## WYJAŚNIENIA TREŚCI SWZ Nr 1

Numer sprawy: **ZP.271.7.2024.**

Nazwa zadania: **Nadbudowa z przebudową i zmianą sposobu użytkowania budynku kultury fizycznej na remizę OSP w Kinkajmach.**

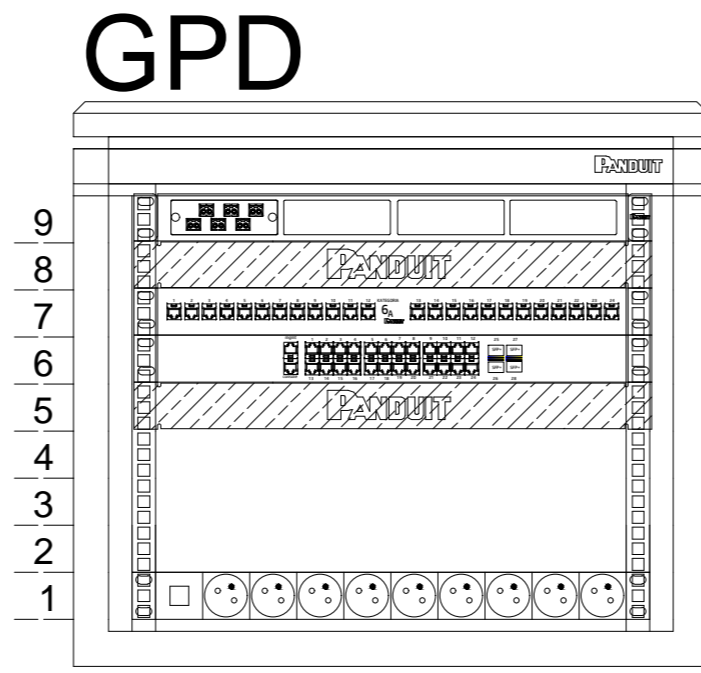
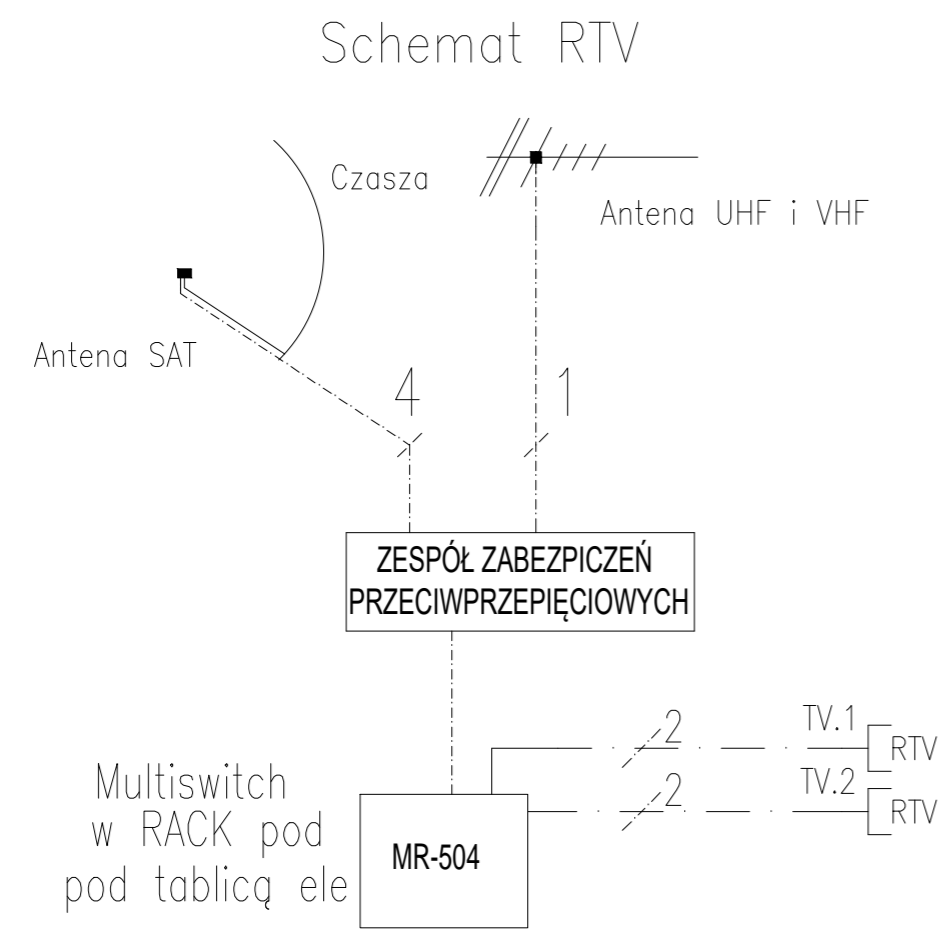
3. Zwracam się z prośbą o informację na temat instalacji oddymiania w budynku remizy w Kinkajmach. Czy została zaplanowana. Jeżeli tak to proszę o opis i schemat. Na rzutach jest instalacja LAN łączni z szafą GPD w opisach projektu nie ma nic. Nie ma też schematu. Na rzutach jest instalacja RTV-SAT w opisach projektu nie ma nic, nie ma też schematu. Nic nie wiadomo na temat instalacji multimedialnej. Brakuje projektu na teletechnikę i instalacje niskoprądowe.  
**Instalacja oddymiania nie będzie występowała. Zamawiający zamieszcza schemat**

5. Projekt budowlany, branża elektryczna. Proszę o wskazanie wyposażenia szafy teletechnicznej oraz co wchodzi w zakres wykonania instalacji TV/SAT.

**teletechniczny. W projekcie są dwa gniazda 2xRJ45, na palnie zaznaczona jest szafka multimedialna do której należy doprowadzić okablowanie.**

**Punkty logiczno-zasilające PEL będą rozlokowane zgodnie z założeniami Inwestora. Wszystkie przewody IT będą zbiegać się w szafce dystrybucyjnych Rack. Przewody instalacji IT mają zbiegać się w miejscu usytuowania szaf z odpowiednim zapasem na ewentualne przesunięcia. Drugie końce przewodów IT będą w PEL na ścianach. Okablowanie będzie wykonane w kat.6A ekranowane na kablu kat.7 S/FTP. Okablowanie miedziane ma być prowadzone 4-parowym podwójnie ekranowanym kablem typu S/FTP (PiMF) kat.7 (wymagane oznaczenie na kablu) Kable wykonane w technologii trudnopalnej (LSZH – Low Smog Zero Halogen); FRNC (ang. Flame Retardant Non Corrosive), zgodnie z normą IEC 60754-2.**

**Wyposażenie serwerowni powinna wykonać firma specjalistyczna. W projekcie mamy jedno gniazdo TV więc antena na dachu i przewód Rg6 do gniazda.**
